〔箇所図〕

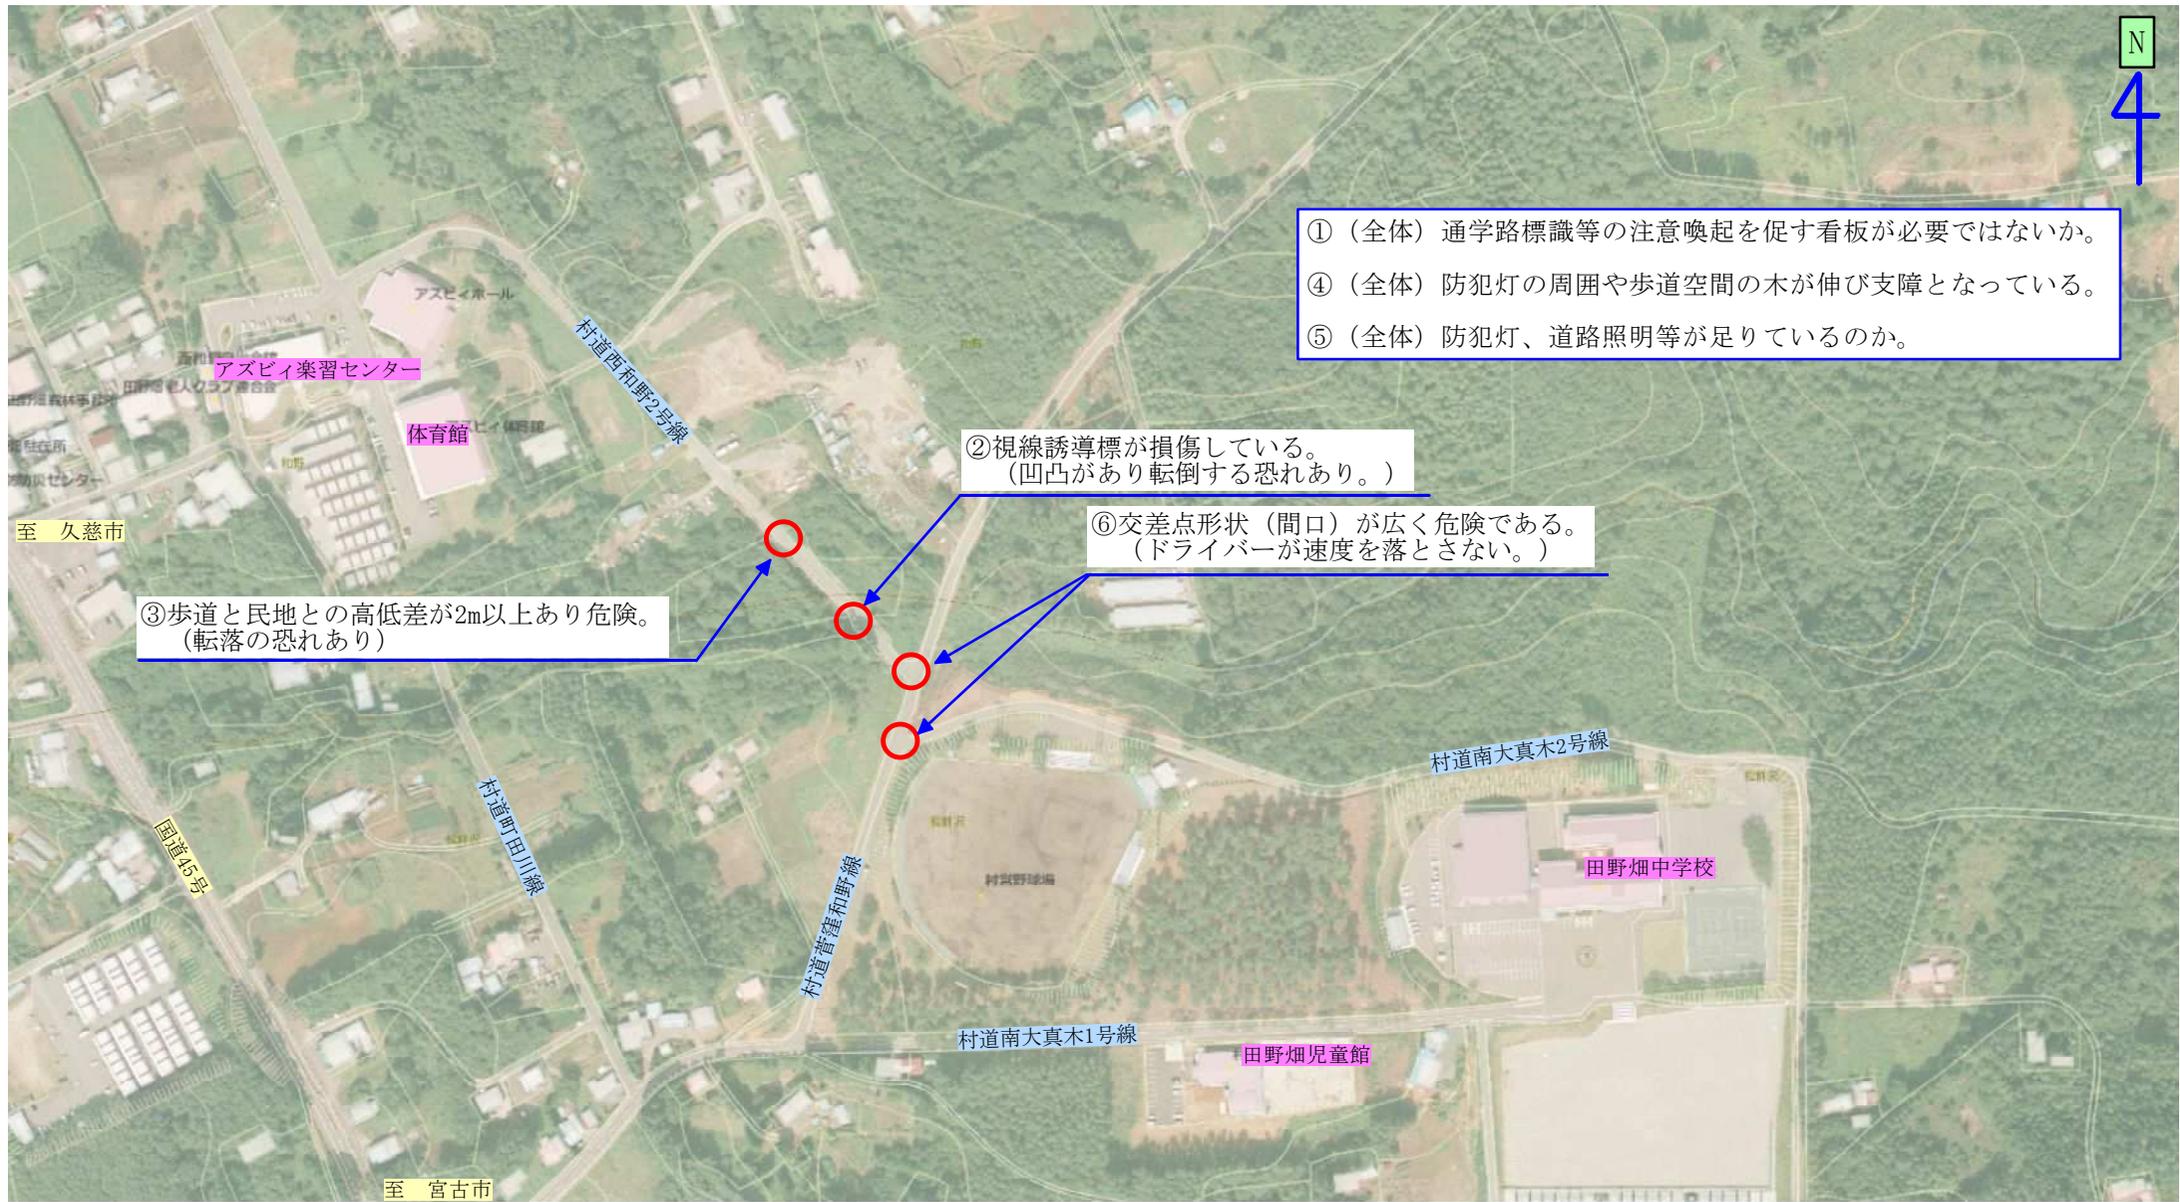
- ① (全体) 通学路標識等の注意喚起を促す看板が必要ではないか。
- ④ (全体) 防犯灯の周囲や歩道空間の木が伸び支障となっている。
- ⑤ (全体) 防犯灯、道路照明等が足りているのか。

② 視線誘導標が損傷している。
(凹凸があり転倒する恐れあり。)

⑥ 交差点形状(間口)が広く危険である。
(ドライバーが速度を落とさない。)

③ 歩道と民地との高低差が2m以上あり危険。
(転落の恐れあり)
